Krycí list ZBV

Evidenční číslo a název Stavby: II-105 Jílové, Kabáty, opěrná zeď Číslo a název stavebního objektu/provozního souboru (SO/PS): II/105 Jílové, havárie, nestabilní svah Číslo a název podobjektu/rozpočtu: SO 201 - nestabilní svah	Číslo SO/PS / / číslo Změny SO/PS: <div style="text-align: center; font-weight: bold; font-size: 1.2em;">201</div>	Číslo ZBV: <div style="font-size: 2em; font-weight: bold;">1</div>
--	--	---

Změnový list

Popis Změny:

SCHÉMATICKÝ ŘEZ

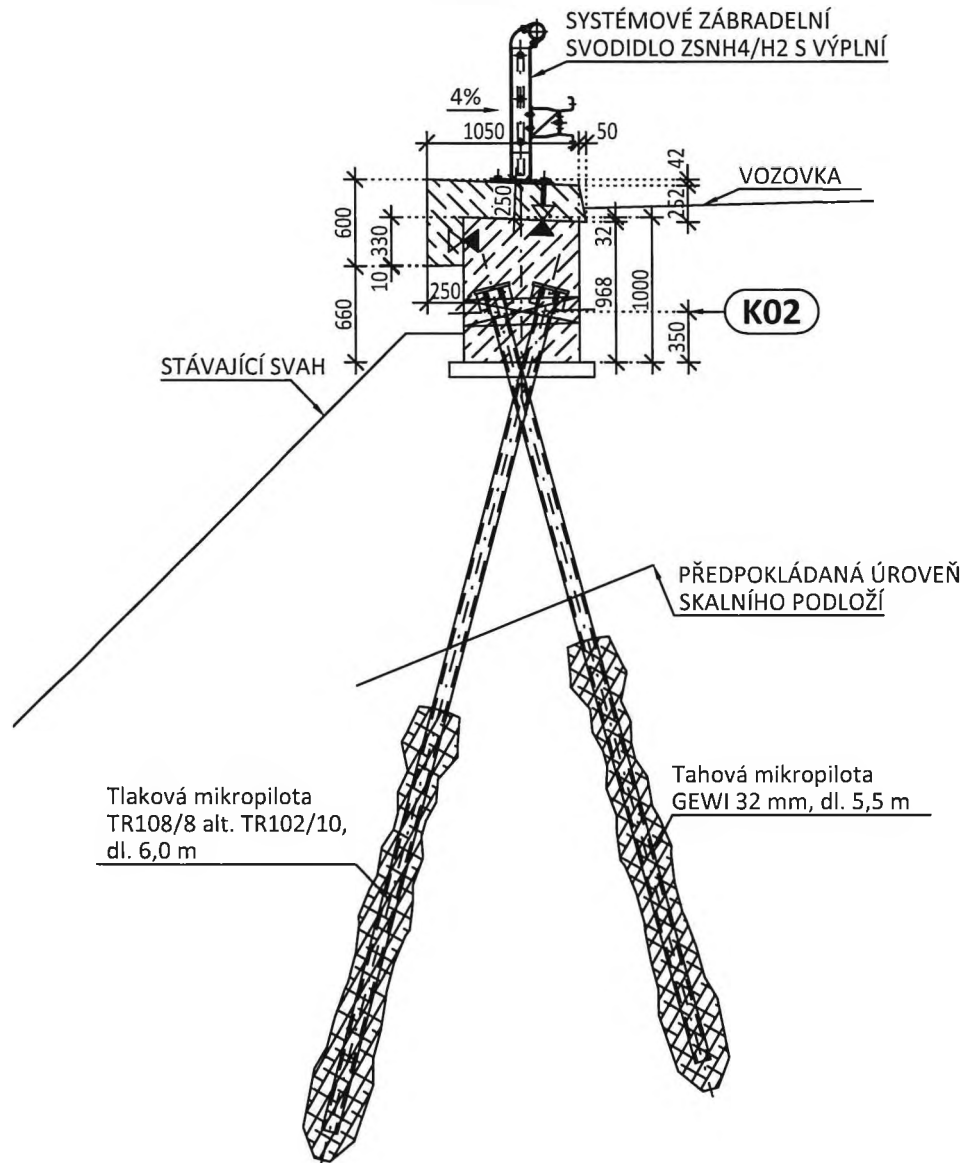
V rámci Výrobního výboru č.3 byly prezentovány závěry z provedeného IGP na stavbě pro stavební objekty SO 201, SO 202. Dle IGP se v dotčeném území nachází povětšinou (vyjma sondy J3) až 2,50 m písku (rozvětralý granodiorit). V případě dodržení požadavku na zachování provozu při provádění díla, nelze dosáhnout únosnosti svahu na hraně výkopu a je třeba provoz na komunikaci vymezit ve vzdálenosti min 1m od hrany výkopu. Při tomto řešení, není možné zachovat minimální šířku pruhu 2,75m.

Z výše uvedeného zhotovitel předkládá 2 variantní řešení, která spočívají v zapažení stavební jámy, a nebo ve změně konstrukčního řešení opěrné stěny.

Pro obě variantní řešení v příloze přikládáme předběžný cenový dopad, který bude na základě dopracování RDS upřesněn.

Obr. 1 Geologická mapa zájmového území

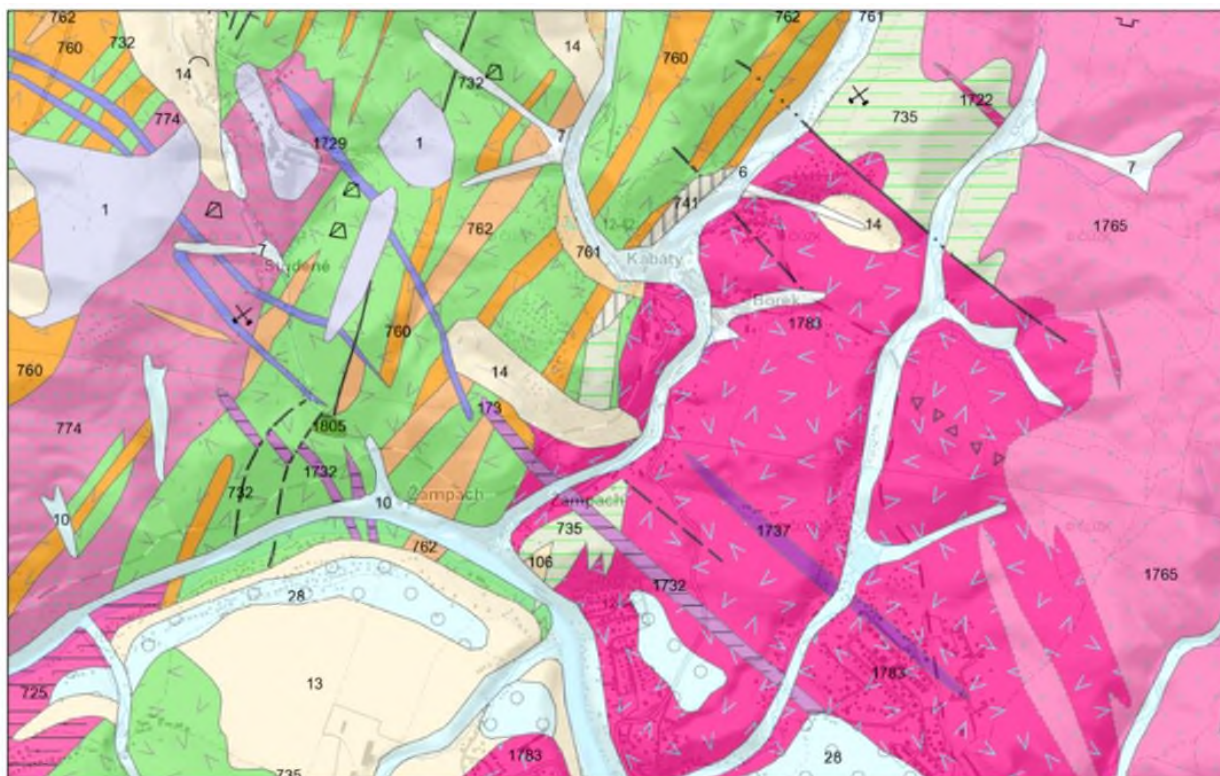
Geologická skladba zájmového území je znázorněna na obr. 1.
